Miljöförvaltningen  
**Tjänsteskrivelse till Miljö- och hälsoskyddsnämnden**

## Yttrande över ansökan om tillstånd för bergtäkt och deponi m fl inom fastigheterna Tensta-Forsa 10:1 och 24:1 (dnr Ecos MHN-2024-2935)

## **Yttrande över ansökan om tillstånd för bergtäkt och deponi m.fl. inom fastigheterna Tensta-Forsa 10:1 & 24:1**

Bemötande av inkomna yttranden gällande Veidekke Industri AB:s ansökan om tillstånd för täktverksamhet och deponering av icke-farligt avfall enligt 9 och 11 kap. miljöbalken på fastigheterna Tensta-Forsa 10:1 och 24:1 i Uppsala kommun

Figur 1. Alternativa lokaliseringar (Underlagskarta hämtad från Lantmäteriet).

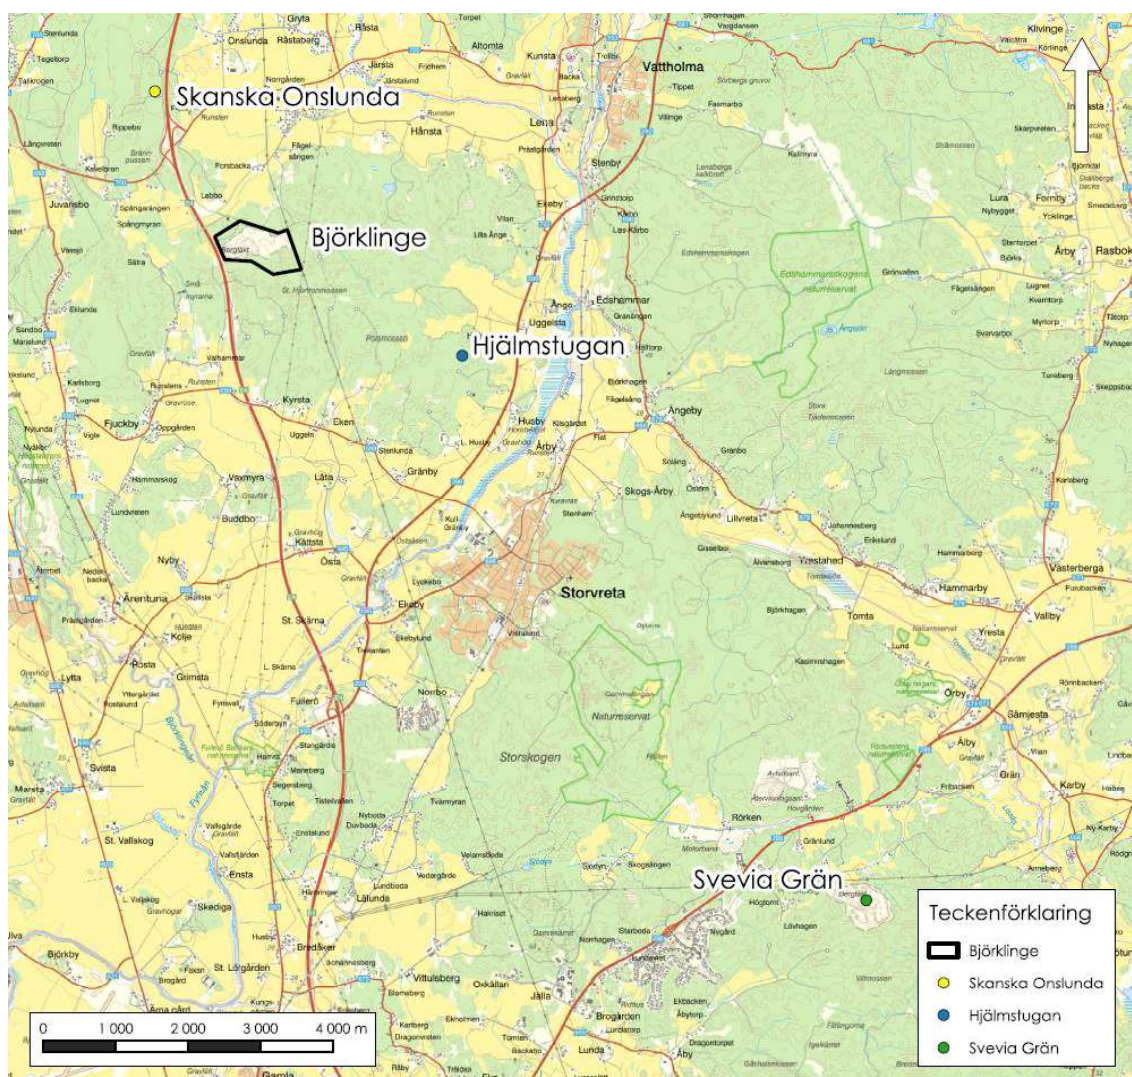
#### **1. Beskriv bedömt behov av deponering i utbrutna delar av täkten samt lokaliseringens fördelar jämfört med andra tänkbara platser.**

**Svar:** Den ansökta mängden grundar sig på att hela bergbrottet ska fyllas upp, för att få en fullgod efterbehandling. Denna återfyllnad har redan påbörjats då den godkänts enligt nuvarande beslut. Alternativet är att området efterbehandlas på annat vis. Fördelen med att göra på detta vis är att deponin anläggs inom befintligt bergbrott, inom redan ianspråktaget område, vilket bör anses bättre än att ett nytt naturområde skulle tas i anspråk.

Gällande lokaliseringens fördelar jämfört med andra täkter så har lokaliseringen vid Björklinge bergtäkt jämförts med två befintliga täkter samt ett oexploaterat markområde.

De alternativ som jämförts mot Björklinge bergtäkt ses i *figur 1* nedan.

Figur 2: Jordarter och förstärkning mellan ca km 4/900-6/210 illustrerade på ritning B.17.06, [E]. Grå färg: fyllning/kross, orange färg: torrskorpelera, gul färg: lera, gul färg med vertikala streckade linjer: vertikaldränare installerade i lera, grön färg: morän, röd färg: berg.

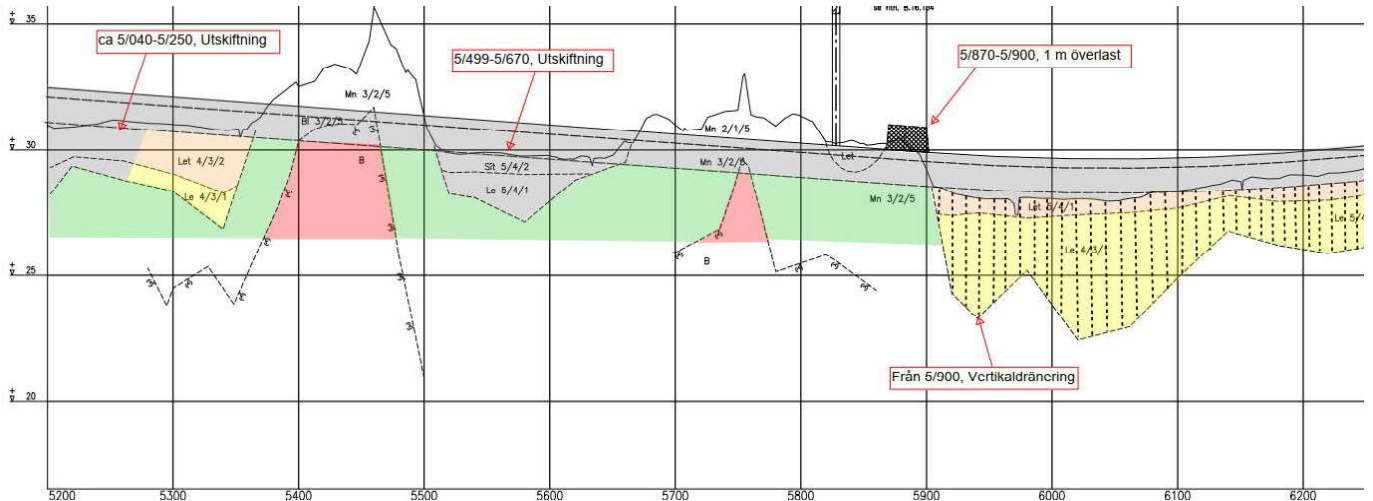
- [1] "Påverkansområde 1 (bilaga 7, Hydrogeologisk utredning). E4:an är i detta område grundlagd med vertikaldränning vilket innebär att vägen fortsatt är sättningskänslig för grundvattensänkningar som sker i leran. Trafikverket anser att täktföretaget behöver utreda påverkan på E4:an inom påverkansområde 1".
- [2] "Trafikverket framförde i samrådet att om täktföretaget planerar att uppföra en skyddsvall mot E4:an behöver en geoteknisk utredning tas fram för att påvisa ur sättningsynpunkt att vallen inte påverkar riksintressets diken, slänter och vägkropp. Trafikverket står fast vid denna synpunkt".

Mellan 4/900-5/780 består jorden främst av morän eller områden där finsediment främst består av torrskorpefast lera och silt. Lokala partier med något mäktigare lager lera skiftades ur i samband med anläggandet av vägen, och för tunnare lager lera (ca 5/270-5/360) utfördes ingen förstärkning.

Från ca 5/900 består jorden av mäktigare lager lera, som konsoliderats/förstärkts genom förbelastning i kombination med vertikaldränering. I övergången mellan terras av morän och lera (km 5/870-5/900) har leran konsoliderats/förstärkts genom 1 m överlast med en liggtid om 6 månader.

Figur 14: Täktens (blå streckad linje) illustrerad ovan jordartskartan, gul färg: lera, blått: morän.

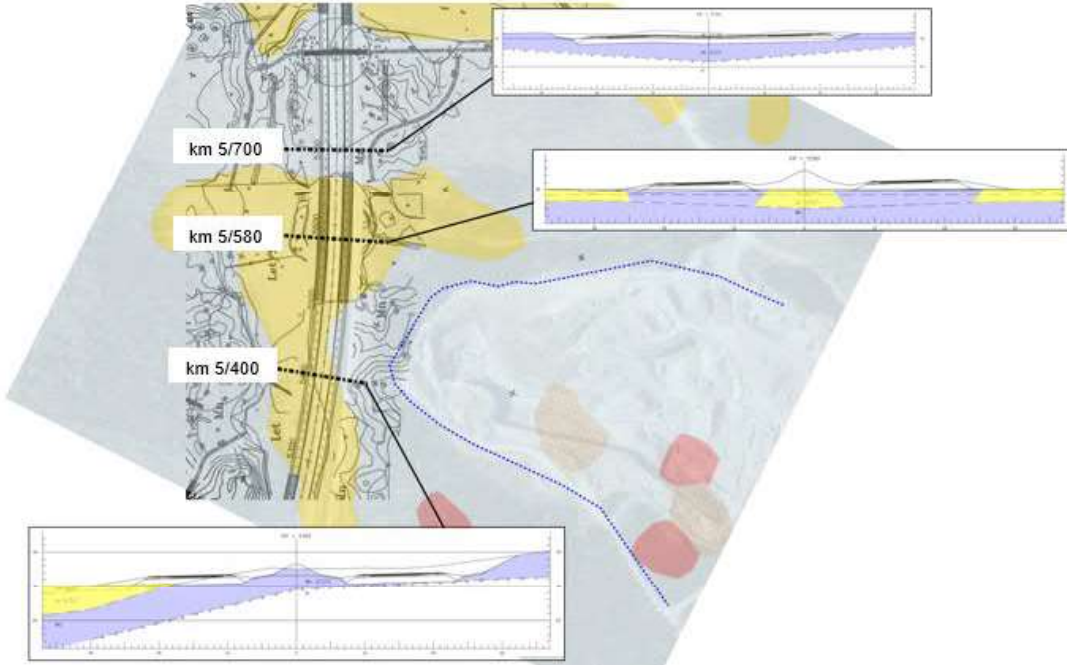
*"Trafikverket framförde i samrådet att om täktföretaget planerar att uppföra en skyddsvall mot E4:an behöver en geoteknisk utredning tas fram för att påvisa ur sättnings synpunkt att vallen inte påverkar riksintressets diken, slänter och väggropp. Trafikverket står fast vid denna synpunkt".*

Jorden i anslutning till täkten/mellan täkten och E4:an har genomgående kunnat visas bestå av friktionsjord (morän och/eller sand).

Då sluttäckningen generellt sker i täkten, och ovan berg, så har detta ingen påverkan på E4:an. Eventuella slänter från sluttäckningen kommer anläggas på morän eller sand ovan berg, med ett minsta avstånd väl över 30 m från E4:an (verksamhetsgräns). Ingen skyddsvall planeras utan utanför deponikroppen och det råder således ingen risk, med hänsyn till totalstabilitet eller sättningar av betydelse, att planerade arbeten inom täktens verksamhetsområde påverkar E4:ans diken, slänter och/eller väggropp.
